CAPA DO PROCESSO 6157/2026

Assunto: Solicitação de Supressão de Valor Contratual – **Contrato nº 026/2025.**

JUSTIFICATIVA TÉCNICA PARA SUPRESSÃO

Contrato nº 026/2025
Objeto: Reforma do telhado da Creche Professora Eserci Balestrin Kanieski
Contratada: AVANTE SERVICE LTDA

1.1. 97647 REMOÇÃO DE TELHAS DE FIBROCIMENTO METÁLICA E CERÂMICA, DE FORMA MANUAL, SEM REAPROVEITAMENTO. AF_09/2023 (M2)

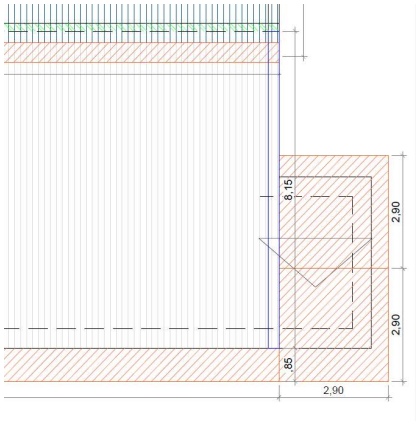
Aditivo			
BANHEIRO	(2,90)*(5,80)	16,82000000	**16,82**
			16,82

3.1. 94216 TELHAMENTO COM TELHA METÁLICA TERMOACÚSTICA E = 30 MM, COM ATÉ 2 ÁGUAS, INCLUSO IÇAMENTO. AF_07/2019 (M2)

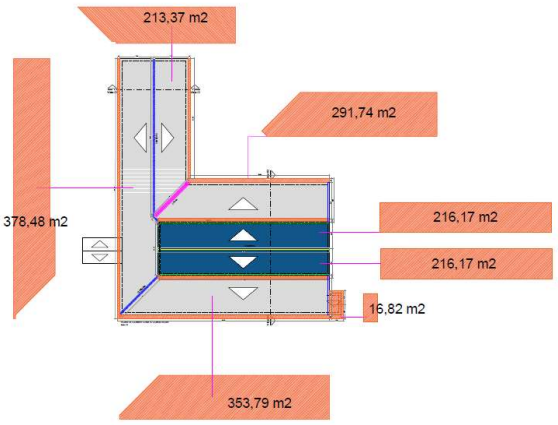
Aditivo

QTD
ÁREA LEVANTADA	m²		**213,37**
ÁREA LEVANTADA	m²		**291,74**
ÁREA LEVANTADA	m²		**216,17**
ÁREA LEVANTADA	m²		**216,17**
ÁREA LEVANTADA	m²		**16,82**
ÁREA LEVANTADA	m²		**353,79**
ÁREA LEVANTADA	m²		**378,48**
	m²		**1.686,54**
DIFERENÇA Á SER ADITIVADA:	m²		**96,04**

TOTAL DA MEMÓRIA DE CÁLCULO ADITIVO: 1686,54 M²
